H24-B14-2 深度38.10~38.27m 薄片試料拡大写真の向き (No.1126-追23) を修正

令和3年7月16日提出資料
 敦賀発電所 2号炉 敷地の地形、地質・地質構造について (コメント回答)
 補足説明資料 3 薄片観察結果 (その1)
 3-185頁

第7.4.4.303図(4) 破砕部性状 H24-B14-2 深度38.10~38.27m (変位センス, 薄片観察による断層岩区分(2/2))

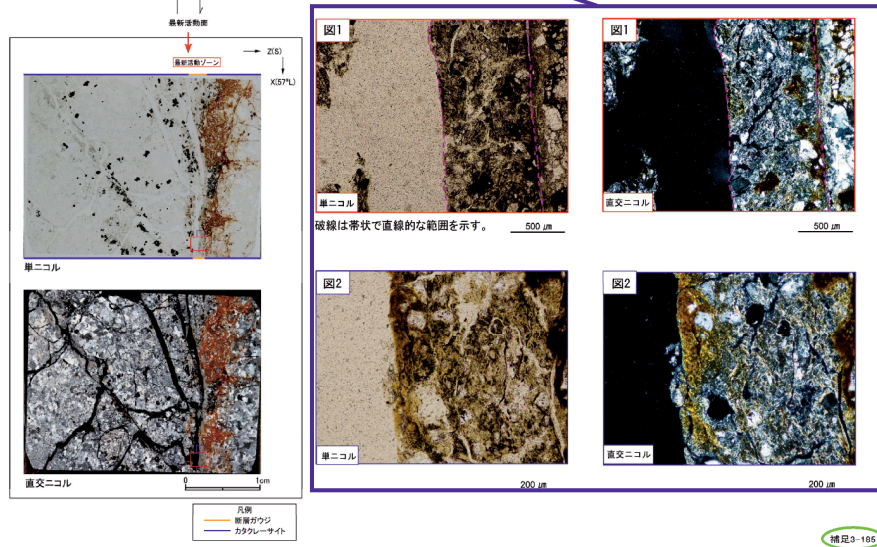
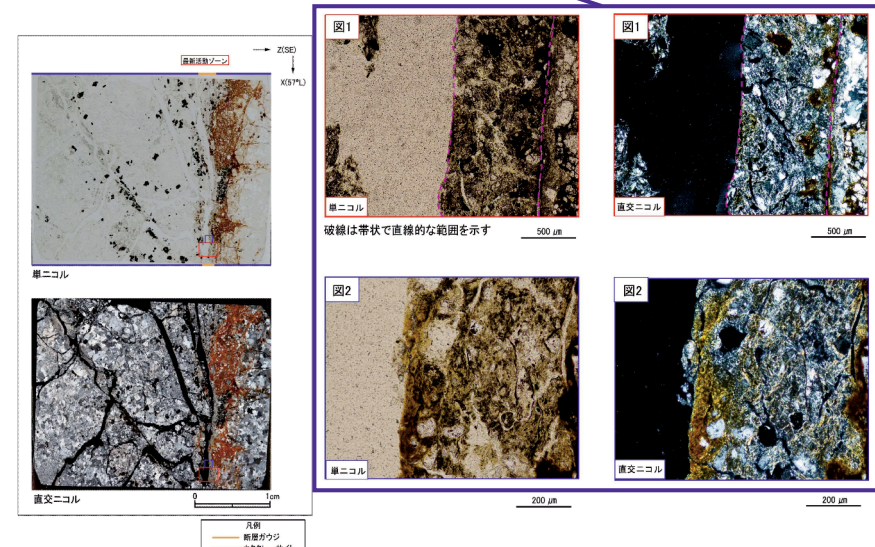
No.1126-追23

No.1126-追23

第7.4.4.305図 (5) 破砕部性状 H24-B14-2 深度49.24~49.55m (変位センス, 薄片観察による断層岩区分(3/3))

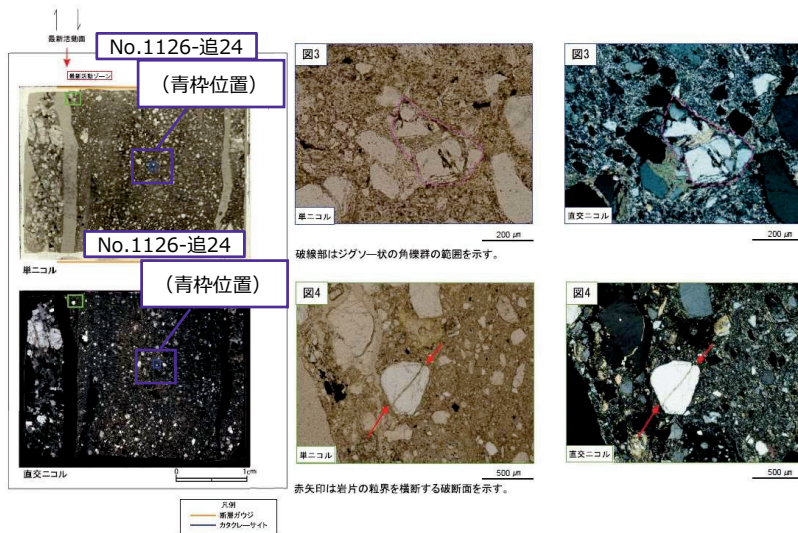
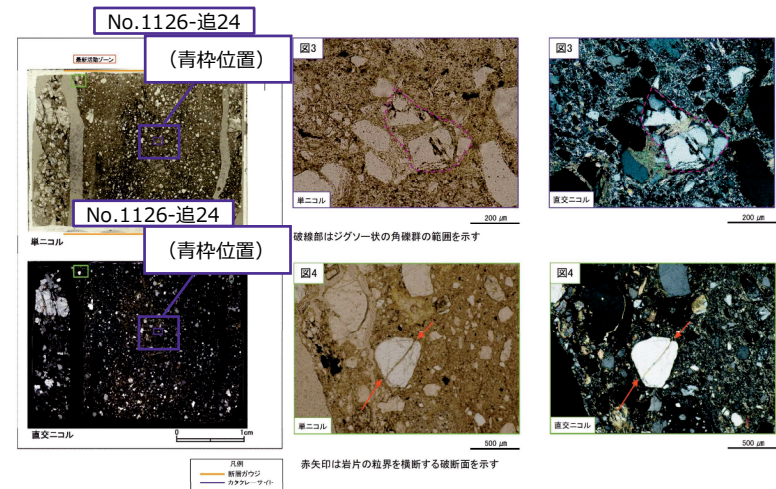
H24-B14-2 深度49.24~49.55m 拡大図の青枠の位置 (No.1126-追24) の修正

第7.4.4.311図 (3) 破碎部性状 H24-D1-4 深度27.75~28.43m (変位センス, 薄片観察による断層区分(1/3))

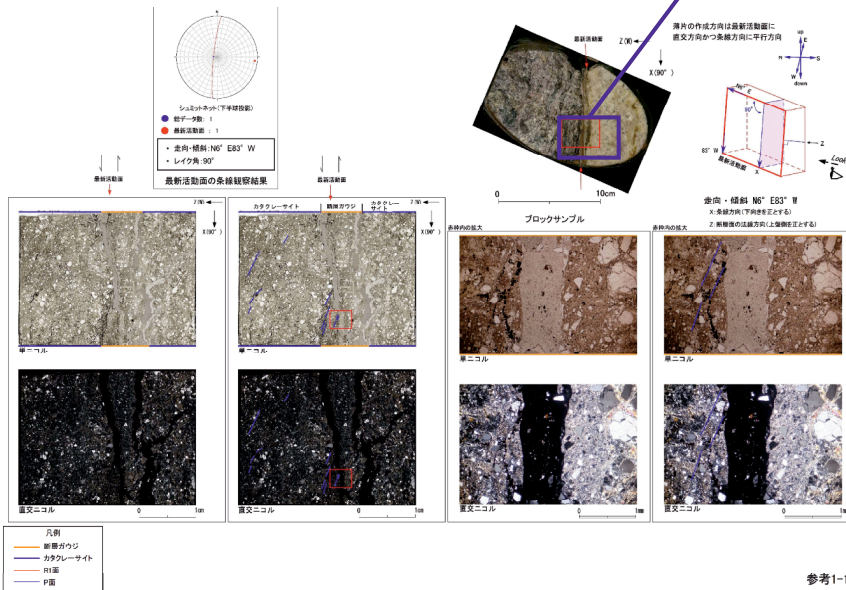
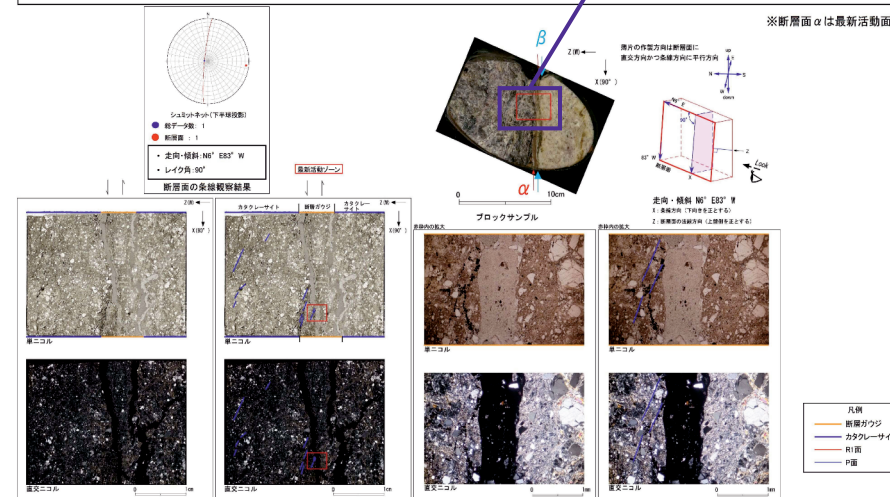
H24-D1-4 深度27.75~28.43mブロックサンプル上に示している薄片試料作製範囲 (No.1126-追26) を修正

No.1126-追26
(赤枠位置)

No.1126-追26
(赤枠位置)

第7.4.4.313図 (3) 破砕部性状 H24-D1-4 深度60.06~60.38m (変位センス, 薄片観察による断層岩区分(1/2))

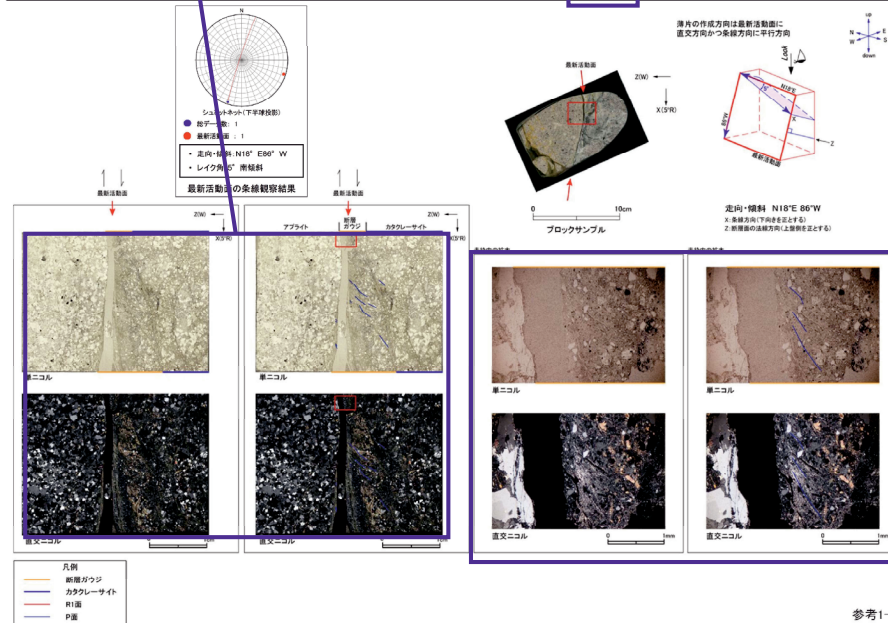
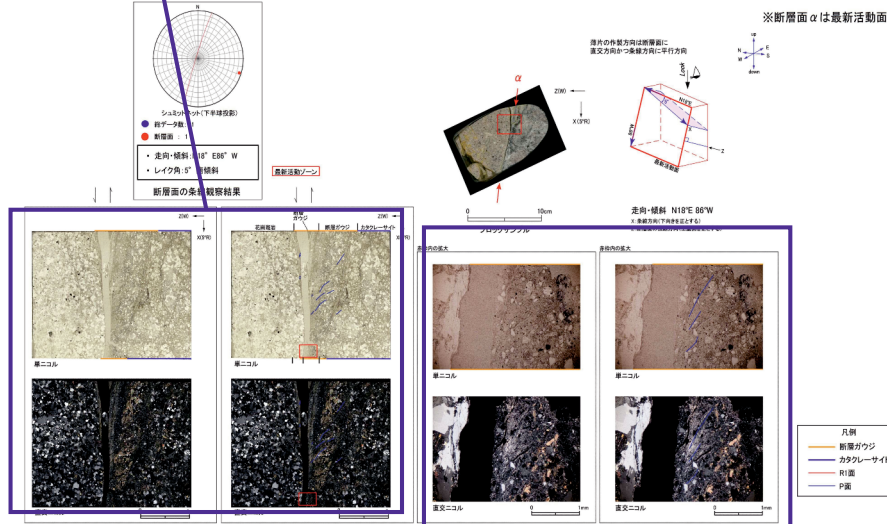
- ・ 薄片試料のX方向を180°変更 (No.1126-追27)

- ・ X方向の変更 (No.1126-追27) に伴い、変位センスを左ずれに変更 (No.1126-追28)

H24-D1-4 深度60.06~60.38m 薄片試料の写真の向き (No.1126-追27) の変更に伴う変位センス (No.1126-追28) の変更

方向間違い a

方向間違い

【理由】従前は写真の向きを180°逆方向に取り扱っていたもの

【理由】No.1126-追27の変更に伴い、変位センスを変更

【断層連続性評価への影響】なし

H24-D1-4 深度60.06~60.38m 薄片試料のX方向 (No.1126-追27) を180°変更

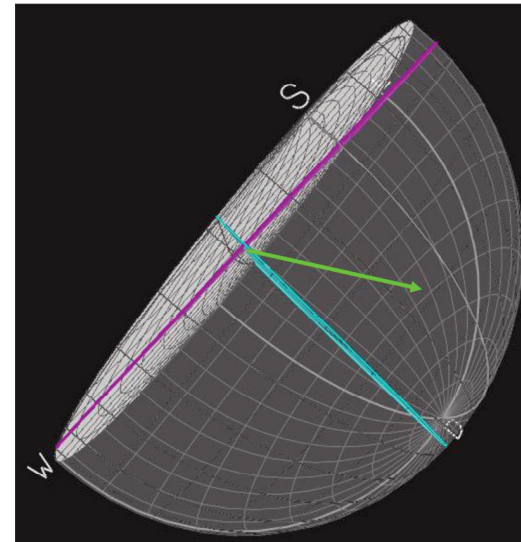
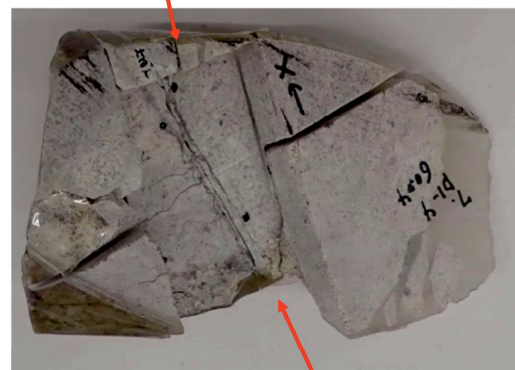
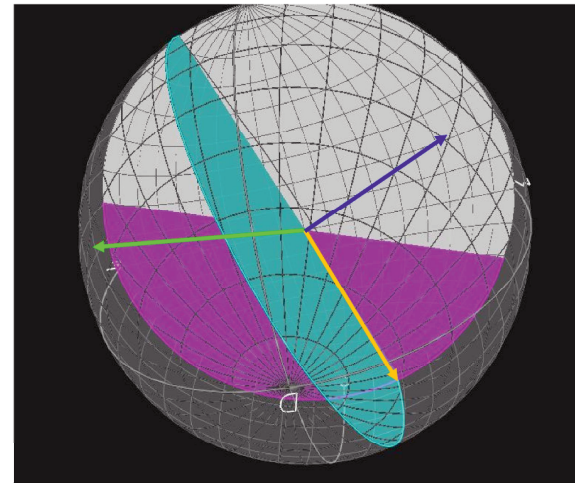
- 薄片試料の作製箇所について、試料の切断方向を確認し、下記のX方向が正しいことを確認した。
- 右の図はボーリングの掘進方向、最新活動面、試料切断面、X方向、Z方向の正しい位置関係を図にしたものである。正しい位置関係とは、「試料切断面は最新活動面に直交で、かつ、条線方向に平行」の条件を満たすものである。試料で再現した5つの位置関係が図と相違ないことから正しく切断されていると判断した。
- 従前提示していたZ方向は、下記で示した矢印の方向と逆であったことから変更する。

※切断面に記載されているX方向は誤り

- 薄片試料の観察自体は適切に行われていたが、従前提示していた資料ではX方向を逆向きに記載しており、正しい方向に変更することで上盤と下盤が入れ替わることから、変位センスは左ずれセンスに変更となる。(副次的変更)
- 研磨片写真及び薄片全景写真に示した薄片試料のX方向が正しくなるよう写真を反転させることで修正した。(赤枠箇所)
